## 質問回答書

令和6年度（繰越）上信越高原国立公園鹿沢インフォメーションセンター展示コンテンツ等作成業務について質問がありましたので、下記のとおり回答します。

L-B1 (両板製、指定色)

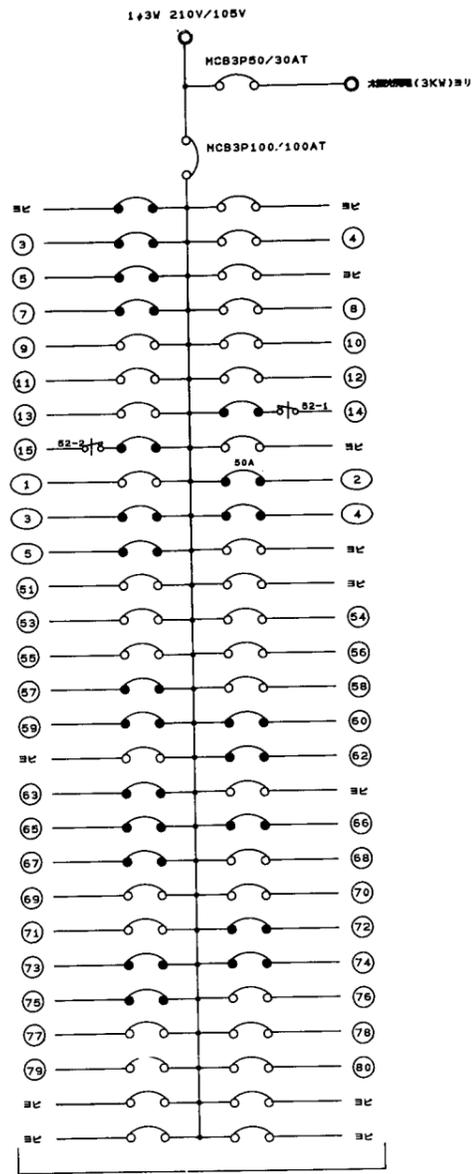
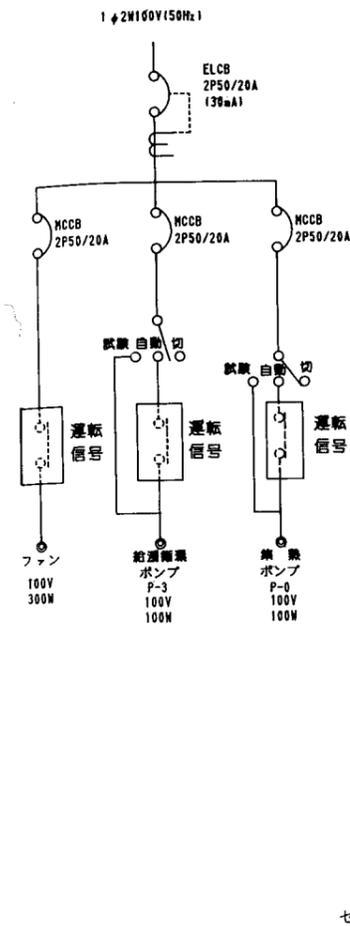
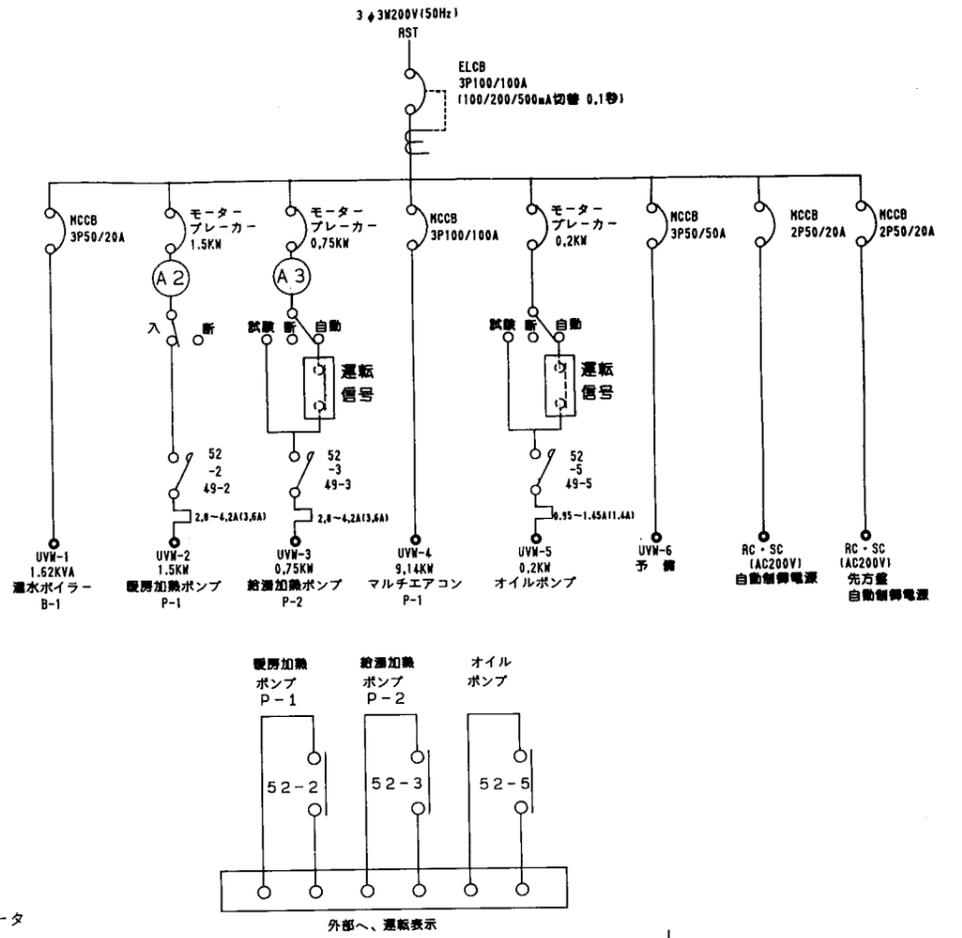
10	「更新頻度の高い情報発信コンテンツ」について、どのような情報が該当するとお考えか、ご認識をお伺いできますでしょうか。	季節の見どころ情報や注意情報などを想定していますが、その他は提案によります。
11	利用可能な電気容量を伺いたいです(電灯電源/動力電源) 分電盤図はいただけますでしょうか。	契約電力は21kWです。また、盤結線図は別紙のとおりです。
12	現状の館内の内線/電話/NETなどの設備は何がございいますか。	フレッツ光(独立)を契約しています。
13	既存の柱、梁など手を加えることが不可とされる箇所はございますか。	建物の構造に影響を及ぼす箇所でなければ制限はありません。
14	工事作業時間の制約はございますか。仮に夜間工事のみの場合、工事費が変わるためお伺いしたいです。	制約はありません。
15	工事の際のトイレは施設のトイレを使用可能でしょうか。工事の際に仮設トイレを使用の場合、工事費が変わるためお伺いしたいです。	使用可能ですが、利用者への配慮をお願いします。
16	設備工事/防災工事など、施工するにあたり指定業者はいらっしゃいますか。	指定業者はいません。
